**RESUELVE CONTROVERSI A PRESENTADA  
POR FEYE LAW SPA EN CONTRA DE  
CHILQUINTA DISTRIBUCIÓN S.A. EN  
RELACIÓN CON EL PMGD INVICTO  
TABOLANGO I.**

Pues bien, en el presente caso el PMGD Invicto Tabolango I (en adelante, "el PMGD", o "el interesado", o simplemente "Tabolango") controvierte el ICC de Chilquinta Energía S.A. (Chilquinta), de fecha 28 de julio de 2021, el Estudio de Costos de la misma fecha, y la regulación contractual propuesta por la empresa en el borrador de Contrato de Conexión y Obras, todo lo cual se fundamentará en este reclamo. El plazo de veinte días para presentar el reclamo, entonces, debe contarse desde el 28 de julio de 2021, venciendo así el día 25 de agosto de 2021. Tratándose éste de un reclamo sobre materias a que se refiere el artículo 121 del Decreto 88, y habiéndose presentado dentro de plazo, debe ser declarado admisible.

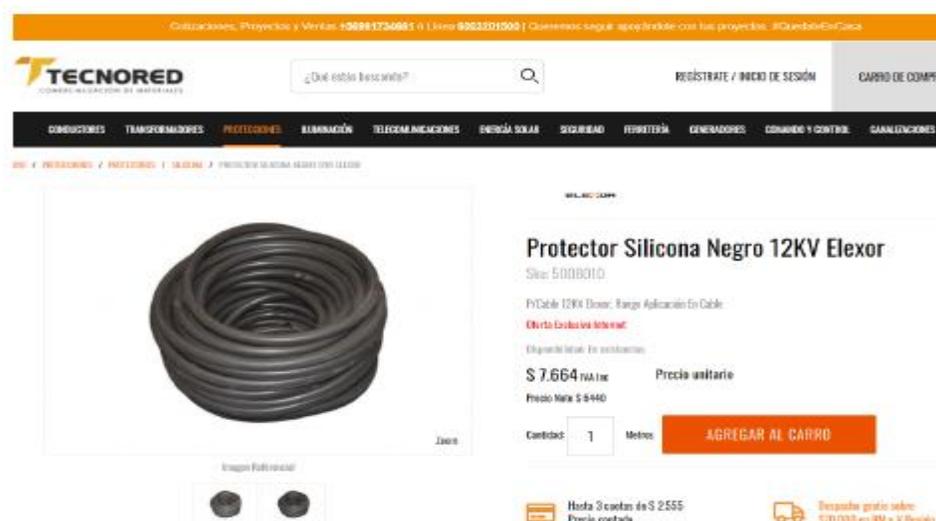
Si bien la suma total de estos costos (\$4.967.071) representa una rebaja considerable respecto de los costos homologados contenidos en el primer Estudio de Costos de Chilquinta (de mayo de 2021, ascendentes a \$21.832.005), de todos modos la determinación de estos costos en el estudio de 28.07.2021 fue unilateral de Chilquinta, sin acuerdo de esta parte, y sin una explicación sobre su última cotización, vulnerando entonces la empresa la norma del artículo 2-30 de la NTCO y el artículo 7 transitorio del Decreto 88.

Con todo, si se realiza el ejercicio de revisar el valor comercial unitario del producto requerido y que ha sido homologado por Chilquinta, esto es el "protector de silicona Elexor 12 kv", es sorprendente advertir cómo, aún así, se establecen valores inexplicables. En efecto, de acuerdo a la información de un proveedor de este producto, su precio unitario con IVA incluido es de \$7.664.- y, sin IVA, el producto tiene un valor unitario de \$6.440.-

Chilquinta ha señalado que requiere 321 unidades de estas protecciones, lo que equivale a \$4.967.071.-, en circunstancias que su sola compra por cualquier persona, tendría un costo de \$2.460.144.-, es decir, exactamente la mitad de lo señalado por la empresa, con IVA incluido y con despacho. Ahora bien, si es calculado sin IVA, tal como la ha hecho Chilquinta, la diferencia es mayor, ya que las 321 unidades requeridas por Chilquinta tendrían un costo de \$2.067.240.-, y no los \$4.967.071.- que informa la empresa. Este es solo un ejercicio simple de algo que evidencia la falta de prolijidad a la que nos hemos venido refiriendo, y que obviamente transgrede las disposiciones normativas citadas.

Fig. 4 Costo unitario (metros) Protector de Silicona presentado por Feye Law SpA

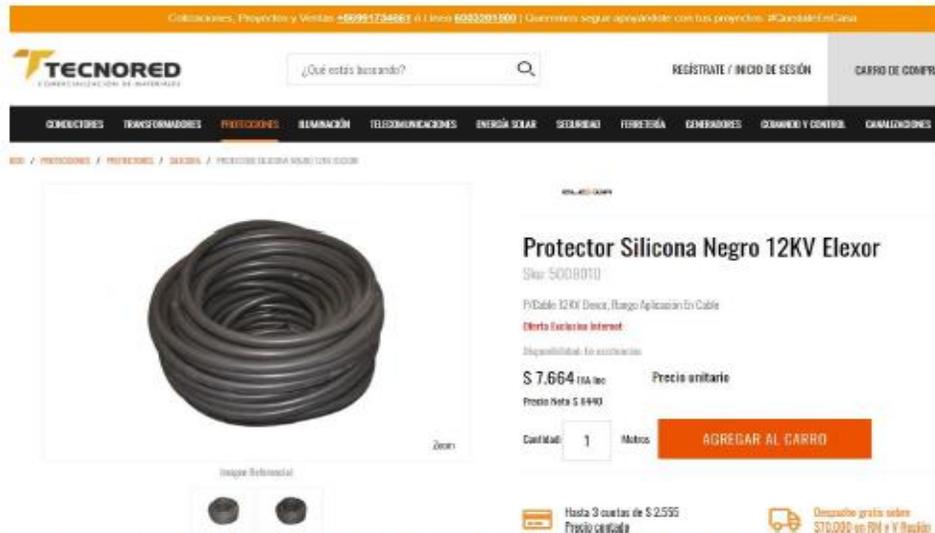
Ahora bien, Feye Law SpA indica que el elemento "PROTECTORSILI" (homologado en el VNR Chilquinta) debería homologarse con el siguiente producto, el cual tendría un valor de material de \$7.664 (IVA incluido):

Sin embargo, en la misma web de TecnoRed (<https://www.tiendatecnored.cl/>) a la fecha de respuesta de esta controversia, se aprecian valores mayores al informado por Feye Law SpA (\$10.371/metro IVA incluido.):
